# Inventarislijst Wob-verzoek

**EINDRAPPORTAGE ONDERZOEK NAAR**  
**DE GANG VAN ZAKEN ROND DE N23**  
**RICHTING DORPSRAAD ZWAAGDIJK-**  
**WEST MET BETREKKING TOT DOOR DE**  
**DORPSRAAD AANGEDRAGEN**  
**ALTERNATIEVEN**

**HET ONDERZOEK IS UITGEVOERD IN OPDRACHT VAN DE RAAD VAN DE**  
**GEMEENTE MEDEMBLIK DOOR [REDACTED]**

Medemblik, 15 september 2010

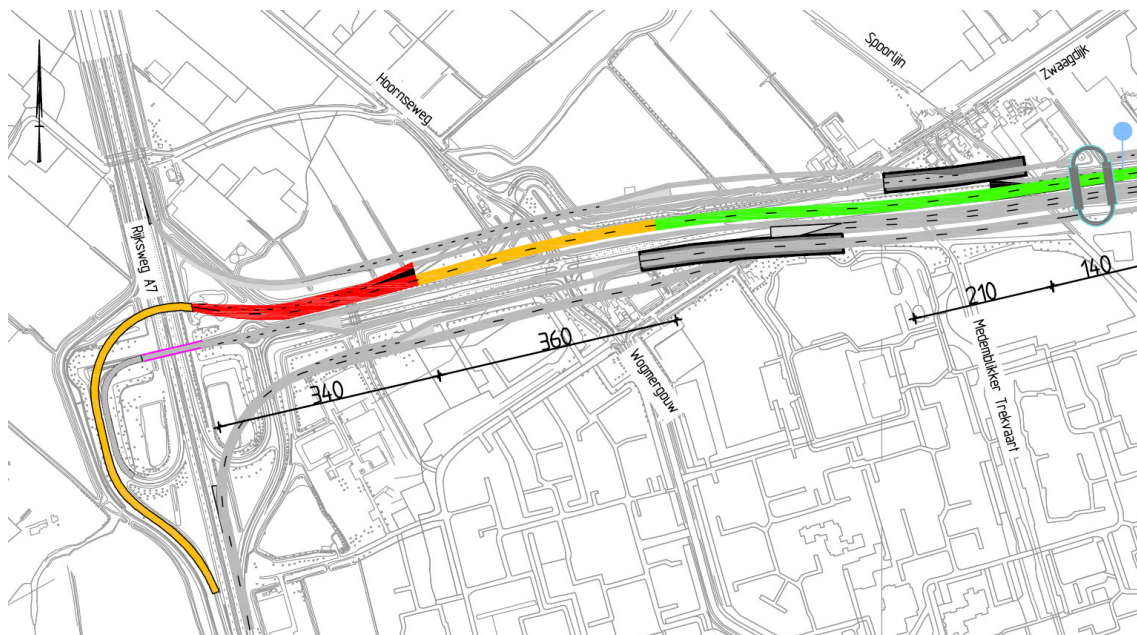
De hoofdrijbaan van de Westfriaweg in westelijke richting gaat over in de verbindingsboog richting Amsterdam die met 2 rijstroken over de A7 kruist op 6 meter boven maaiveld. Alvorens de A7 te kruisen moet eerst de verbinding ovatonde - Amsterdam invoegen. De lengte van de invoeger is, inclusief puntstuk, 340 meter (75 meter puntstuk en 265 meter invoeger, CROW 164b blz. 135). Omdat de verbinding ovatonde - Amsterdam in zijn geheel hoog ligt, moet de verbinding Enkhuizen richting Amsterdam al bij het puntstuk op hoogte zijn. Het overbruggen van het hoogteverschil van maaiveld naar hoge ligging vindt hiervoor plaats.

De boogstraal voor de voetboog is minimaal 700 meter, gebaseerd op comfort bij een ontwerpsnelheid van 90 km/h (CROW 164b, blz. 97). De topboog wordt gevolgd door een discontinuïteit (invoeger verbinding ovatonde - Amsterdam). De topboog moet daarom gebaseerd zijn op anticipatiezicht, de bijbehorende minimale boogstraal voor de topboog is 10.140 meter bij een ontwerpsnelheid van 90 km/h (CROW 164b, blz. 71 en 96). De afstand die nodig is om het hoogteverschil van 6 meter te overbruggen met de genoemde verticale stralen is 360 meter (grafisch bepaald).

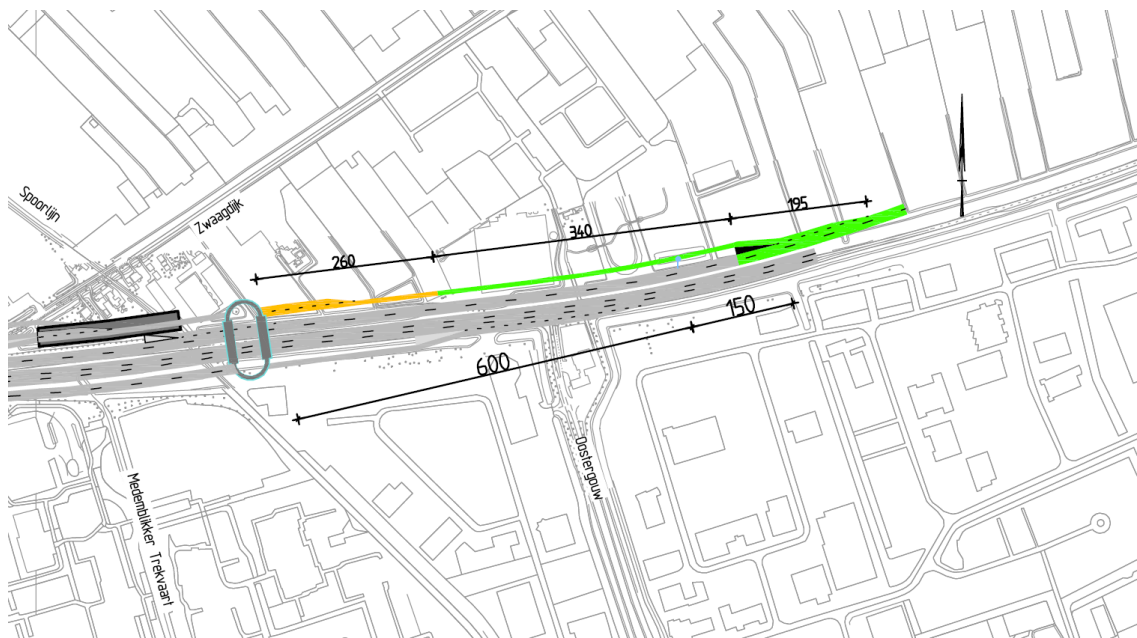
Verkeer vanuit Enkhuizen naar de ovatonde voegt uit vanuit de hoofdrijbaan, de lengte van de uitvoegstrook is 140 meter (CROW 164b blz. 133). De plaats van het puntstuk wordt bepaald door de bewegwijzering op de hoofdrijbaan. Verderop op de hoofdrijbaan voegt ook de rijbaan richting Den Helder uit, zodat er twee uitvoegers achter elkaar zijn. In deze situatie is de bewegwijzering maatgevend. De eerste voorwegwijzer voor de uitvoeger richting Den Helder moet geplaatst worden op 600 meter voor het begin van de uitvoegstrook. De spitse punt van het puntstuk van de uitvoeger richting de ovatonde moet minimaal 150 meter voor de voorwegwijzer worden gesitueerd om misleiding te voorkomen.

Vanaf het puntstuk blijft de rijbaan naar de ovatonde zo lang mogelijk op maaiveld om vervolgens te stijgen naar het niveau van de ovatonde (6 meter boven maaiveld). De boogstraal voor de voetboog is minimaal 400 meter, gebaseerd op comfort bij een ontwerpsnelheid van 70 km/h (CROW 164b, blz. 97). De topboog wordt gevolgd door een discontinuïteit (de ovatonde). De topboog moet daarom gebaseerd zijn op anticipatiezicht, de bijbehorende minimale boogstraal voor de topboog is 4960 meter bij een ontwerpsnelheid van 70 km/h (CROW 164b, blz. 71 en 96). Het laatste deel van de verbinding naar de ovatonde, ter plaatse van de opstelvakken, wordt in een helling van 1% gelegd, om te voorkomen dat (vracht)auto's die moeten wachten voor ze de rotonde op rijden niet meer op gang komen. De afstand die nodig is om het hoogteverschil van 6 meter te overbruggen met de genoemde verticale stralen en helling is 260 meter (grafisch bepaald).

Figuur 10: NOA Figuur 3-4

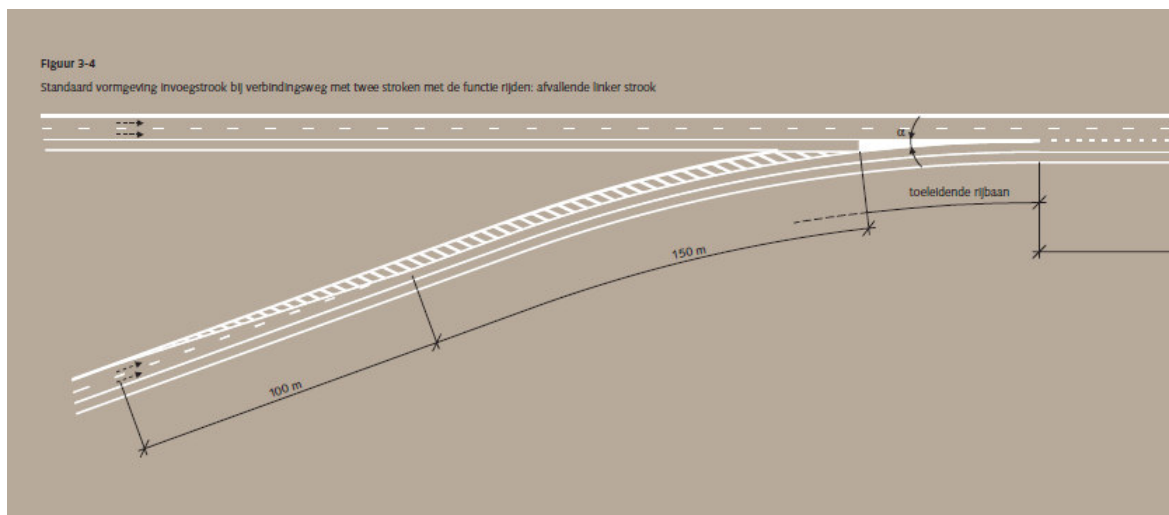
Voor de afstreping van de linkerrijstrook is, conform NOA figuur 3-4, een lengte van 250 meter nodig en vervolgens een puntstuk van 100 meter voor de invoeging op de A7 (zie figuur 10).

Figuur 11: Lengteprofiel verbinding ovatonde - Den Helder

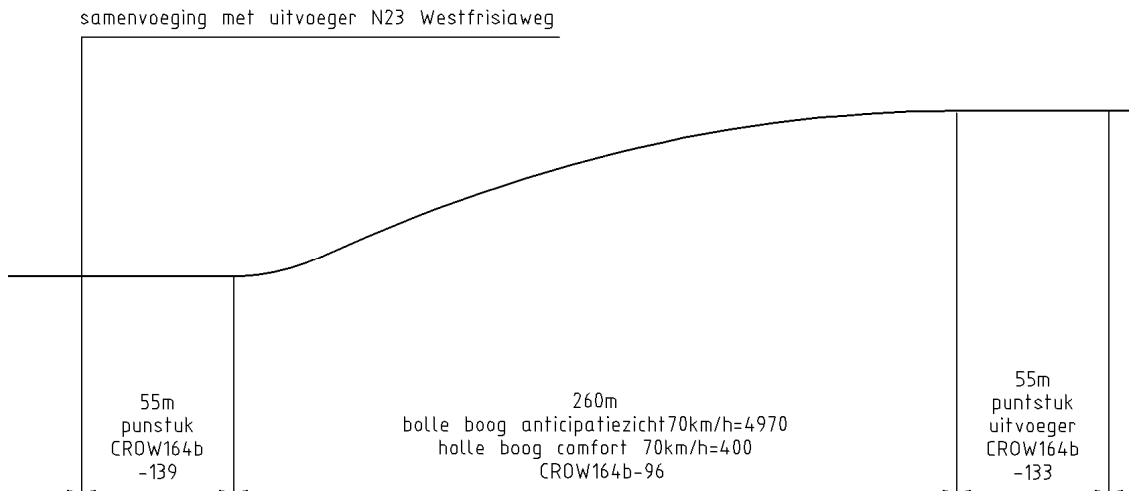
Uit de voorgaande paragrafen blijkt dat de verbinding vanaf de ovatonde Wogmergouw naar de A7 richting Den Helder maatgevend is voor de plaats van de ovatonde. De minimale afstand tussen het hart van de A7 en het hart van de ovatonde is circa 1.380 meter (zie figuur 9). In paragraaf 6.3 is deze situatie nader omschreven en worden de afstanden onderbouwd. In de onderstaande figuren wordt een aantal van de in paragraaf 6.3 omschreven afstanden verder verduidelijkt.

Als de “Movares-variant” zou worden toegepast moet deze circa 800 meter naar het oosten worden verschoven ten opzichte van wat AGV-Movares adviseert. Dit betekent dat de aansluiting Oostergouw niet kan worden gerealiseerd en dient te worden gecombineerd met de “Movares-variant”.
